PROPUESTA DE DICTAMEN TÉCNICO

INFORME SOBRE LA SOLICITUD DE AUTORIZACIÓN DE MODIFICACIÓN DEL LÍMITE DE DEFORMACIÓN PLÁSTICA EQUIVALENTE DE LA VAINA DEL COMBUSTIBLE Y DE LA PROPUESTA DE CAMBIO OCES-8587 Rev. 1 AL ESTUDIO DE SEGURIDAD DE LA CENTRAL NUCLEAR TRILLO

Solicitud de autorización de modificación del límite de deformación plástica equivalente de la vaina del combustible suministrado por Framatome y de la correspondiente propuesta de cambio del Estudio de Seguridad de la central nuclear Trillo.

Figure 8: Cladding plastic equivalent strain from post-irradiation examinations based on data from a power reactor

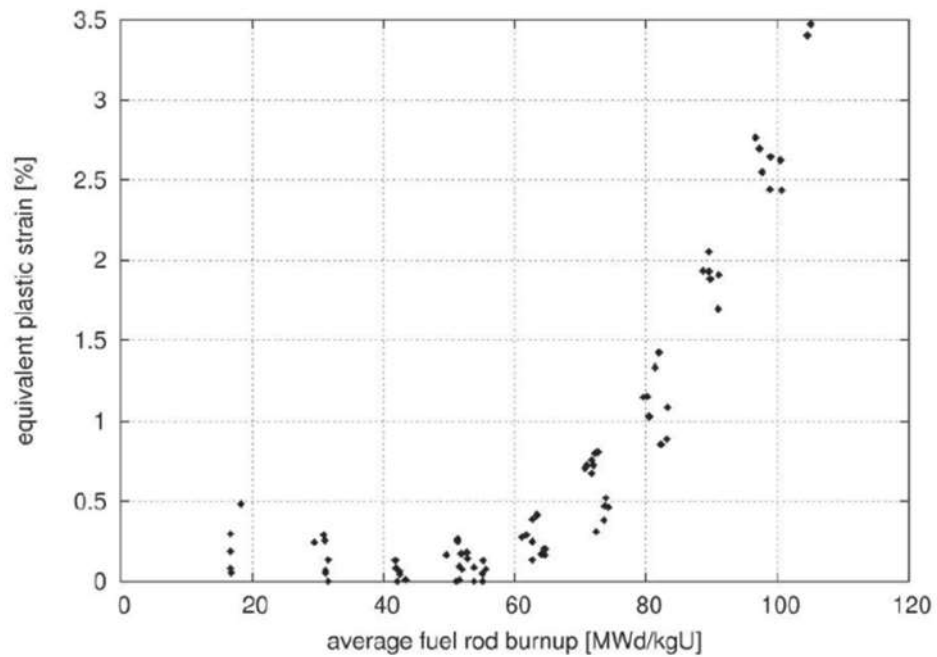
El análisis realizado por INNU destaca de esta gráfica la escasez de datos para deformaciones altas. En concreto, solo 2 puntos superan el 2.8% y solo 7 el límite actual de 2.5%. Los datos provienen aparentemente de un solo reactor, con lo que su representatividad estadística sería limitada. Además, todas estas deformaciones por encima del límite actual se producen a quemados medios de varilla superiores a 80 MWd/kgU, mientras que al quemado máximo permitido para CN Trillo (75 MWd/kgU) las deformaciones que aparecen están todas por debajo del 1%. Teniendo en cuenta lo razonado para los datos antiguos, estos son los únicos datos que se pueden considerar plenamente representativos y aplicables a CN Trillo en apoyo de la solicitud.

No obstante, sí es significativa la evidencia presentada en la figura incorporada en el apartado “Datos experimentales” de la presente propuesta de dictamen, pues, si bien se trata de una sola planta y unos pocos datos, apoyan sin embargo la extensión del límite por encima del 2.5%.
